Znak: IZW.271.1.7.2020

Dotyczy: Wyjaśnienia oraz modyfikacja treści SIWZ.

Wójt Gminy Bukowina Tatrzańska, na podstawie art. 38, ust. 1 ustawy z dnia 29.01.2004r. Prawo zamówień publicznych, (Dz.U. z 2019r, poz. 1843, ze zm.), w związku z zapytaniem jednego z Wykonawców, udziela wyjaśnień do treści SIWZ w postępowaniu IZW.271.1.7.2020, na: „**Budowę oświetlenia ulicznego wraz z budową kablowej sieci elektroenergetycznej niskiego napięcia 0,4 kV, stanowiącej zasilanie rezerwowe projektowanego oświetlenia; na działkach nr 5613/1, 5520/2, 4415/1, 4418/4, 4424/2, 4427/7, 4427/6, 4427/9, 4427/8, 5439/1, 4413, obręb 301 Bukowina Tatrzańska, gmina Bukowina Tatrzańska, przy ul. Sportowej w Bukowinie Tatrzańskiej**”.

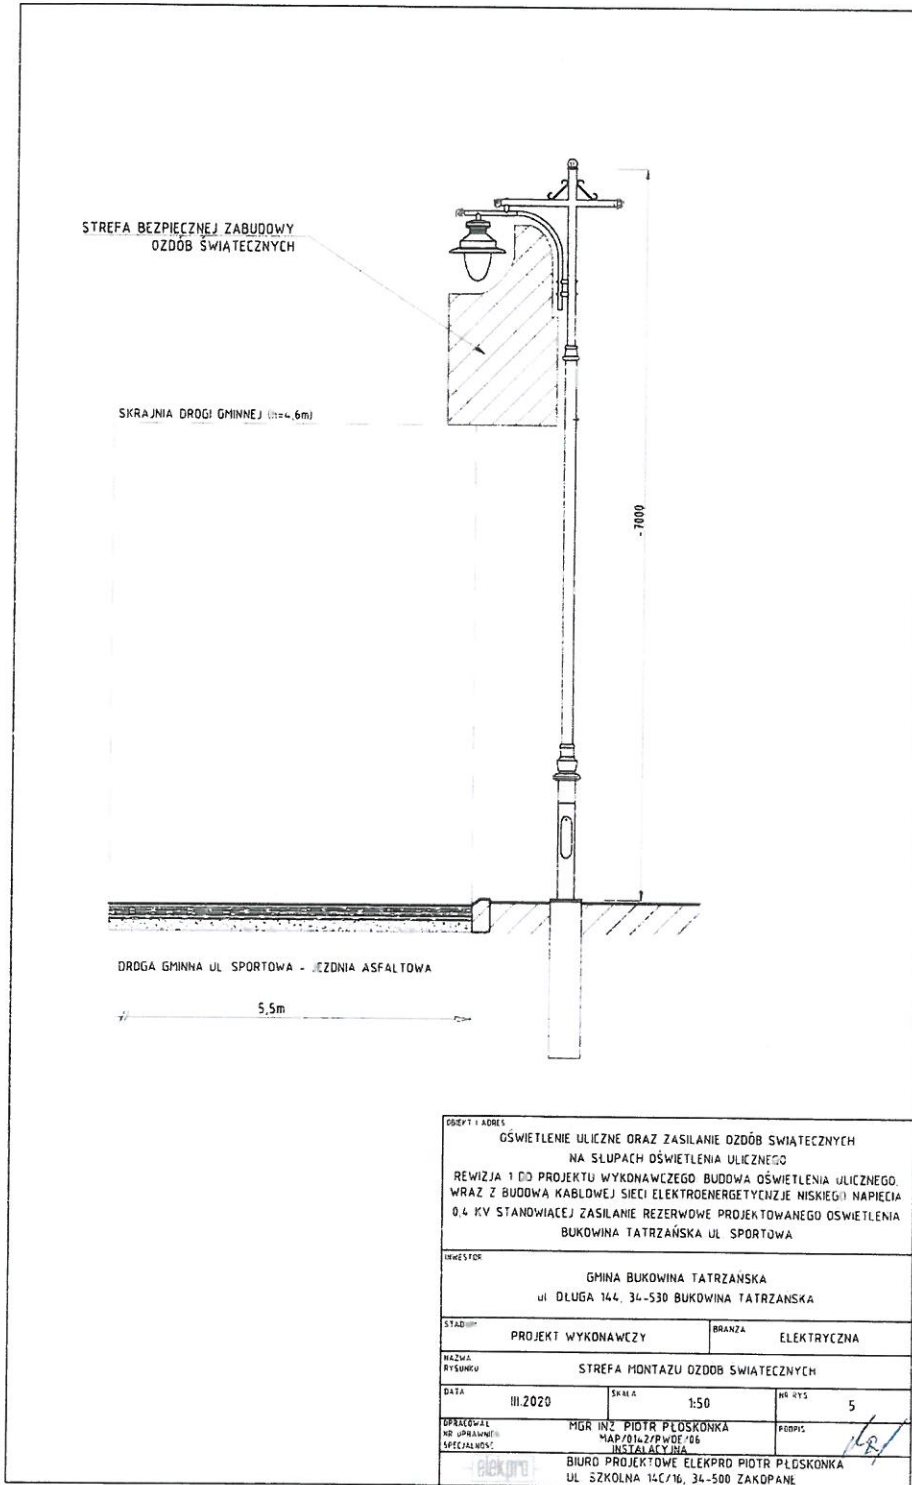
Zwracamy się do Państwa z prośbą o udzielenie odpowiedzi dot. słupów oświetleniowych ozdobnych występujących w ilości 26 szt. w ww. przetargu .W załączonym projekcie, na stronie z widokiem słupa brakuje stalowych elementów ozdobnych typu „kulka” oraz żeliwnej bazy u dołu słupa (elementy ozdobne przedstawione na poniższych zdjęciach). Oba elementy były zawsze obecne przy naszych poprzednich realizacjach w takich miastach jak :Bukowina Tatrzańska, Niedzica, Czorsztyn, Czarna Góra, Maniowy. Proszę o informację czy zaznaczone elementy należy ująć w wycenie.

Należy zastosować elementy ozdobne, zgodnie z załączonym poniżej rysunkiem.

Wprowadza się elementy przedstawione na rysunku „Rys. 1” zapytania, rezygnuje się z elementów przedstawionych na rysunku „Rys. 2” zapytania.
